ご意見の内容及びご意見に対するご回答

意見提出元： GE 富士電機メーター株式会社、クアルコムジャパン株式会社

スマートメーター 現在と将来の情報量必要条件

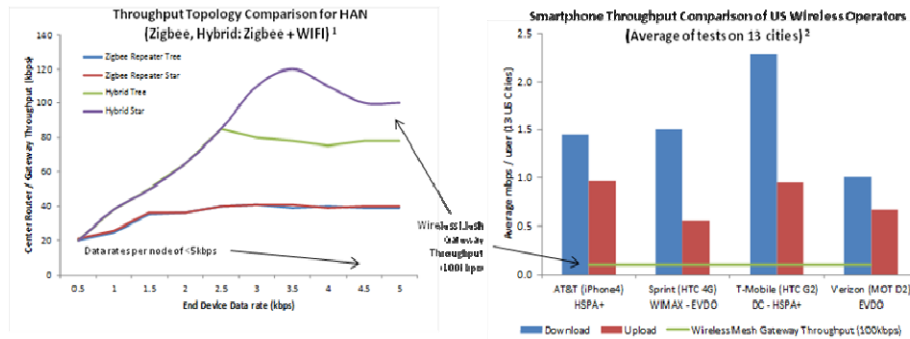
- EPRI情報処理能力必要条件によれば、Normalの情報処理能力必要条件は10年で33倍に増加するでしょう
- Disaster条件用の10年で、EPRIによって定義されるように、ピークは正常な交通条件上の1.7倍に達するでしょう

920MHz帯のチャネル割当て

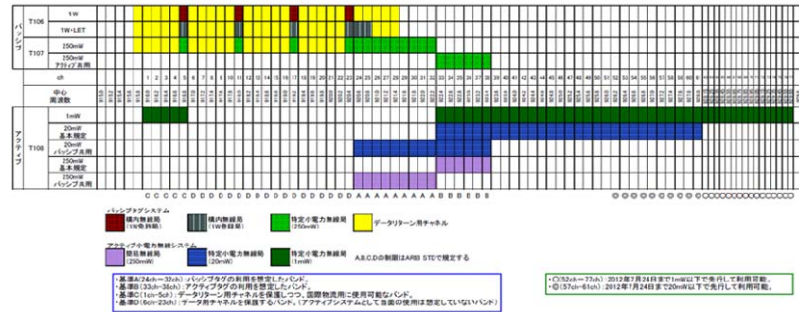
- 屋外において 20mW のスマートメーターを想定した場合、他のスマートメーターへ影響を与えないレベル(キャリアセンスレベル以下)にするには主波で 2314m、隣接チャネルの漏洩電力でも 92.1m の離隔が必要である。現実的には多くの遮蔽物が存在するため、ここまで大きな影響を与えることはないが、近隣のメーターへ与える干渉は無視できるレベルではない。
- 例えば、最密集地である中野区の場合、1 平方 km あたりに 15433 世帯があり、1 つのコンセントレータが 500 台のスマートメーターを収容しても約 30 台のコンセントレータが 1 平方 km あたりに存在することになる。全てのコンセントレータが同一の周波数を使用した場合、電波干渉や輻輳が発生することが考えられる。コンセントレータ毎に周波数を割当てたとしても、使用できるチャンネルに限りがあるため、干渉の影響は避けられない。(※100kbps を実現するには 2FSK では 200KHz×2 チャンネルが必要であるが、離隔距離が十分でない場合、あるいは周囲環境による減衰が少ない場合には、隣接チャネル漏洩電力による干渉も考えると両側を含め 3 単位チャンネルが影響を受けることから、チャンネル 33-61 で実質的には 5 単位チャンネル程度しか使用できず、完全に干渉を回避する事は困難。)

- 家庭内で使用されるセンサーデバイス等は 1mW が主に想定されるため、隣接チャネル漏洩電力が屋外のスマートメーターへ与える影響は小さいと考えられる(所要離隔 2.6m)
- しかし、主波による影響は壁による減衰を考慮しても 51.8m の離隔距離が必要であり、干渉の影響は避けられない。デューティ制限があるため、家庭内で使用されるデバイスの台数によってはある程度の共用は可能であると考えられるが、将来的に台数が増えてきた際には影響は無視できなくなる。

<p><理由></p> <p>IEEE標準協会は、出版のためにIEEEを 802.15.4g承認- 2012 年 4 月</p> <p>http://www.utcsinsight.org/content/ieee-standard-association-approves-ieee-802154g-publication</p>	
18	<p>スマートメーター通信機能基本仕様 III-3: 通信ユニット概要 920MHz 帯 (ARIB STD-T108)</p>	<p><意見内容></p> <p>ARIB STD-T108 920MHz 帯における干渉の可能性について弊社の見解を述べます。</p> <p>国内における 920MHz 帯は免許不要で使用可能であり、スマートメーターをはじめ様々な分野での使用が想定されています。</p> <p>本事項では920MHz帯に無線マルチホップ方式を採用した場合の干渉の可能性について検討します。</p> <p><理由></p> <p>検討すべき干渉シナリオ</p> <ol style="list-style-type: none"> 1. スマートメーター間における干渉 <ul style="list-style-type: none"> - 現在、想定されている出力は 20mW 以下であり、屋外において他のスマートメーターへ与える干渉について検討します。尚、本干渉シナリオには同一システム内(スマートメーターシステム内)とシステム間(スマートメーターとガスメーター等)を含みます。 2. 家庭内で使用される 1mW のセンサーデバイス等と 20mW のスマートメーター間の干渉 <ul style="list-style-type: none"> - 家庭内においては HEMS をはじめ、各種センサーデバイス等も 920MHz 帯を使用する可能性があります。家庭内では主に 1mW 型のものが使用される事が想定されるが、それらのデバイスが屋外に設置されているスマートメーターへ与える干渉について検討します。 	<p>いただいた干渉についてのご意見は、通信品質確保の観点から、通信方式の選定評価やシステム設計時の参考とさせていただきます。</p>
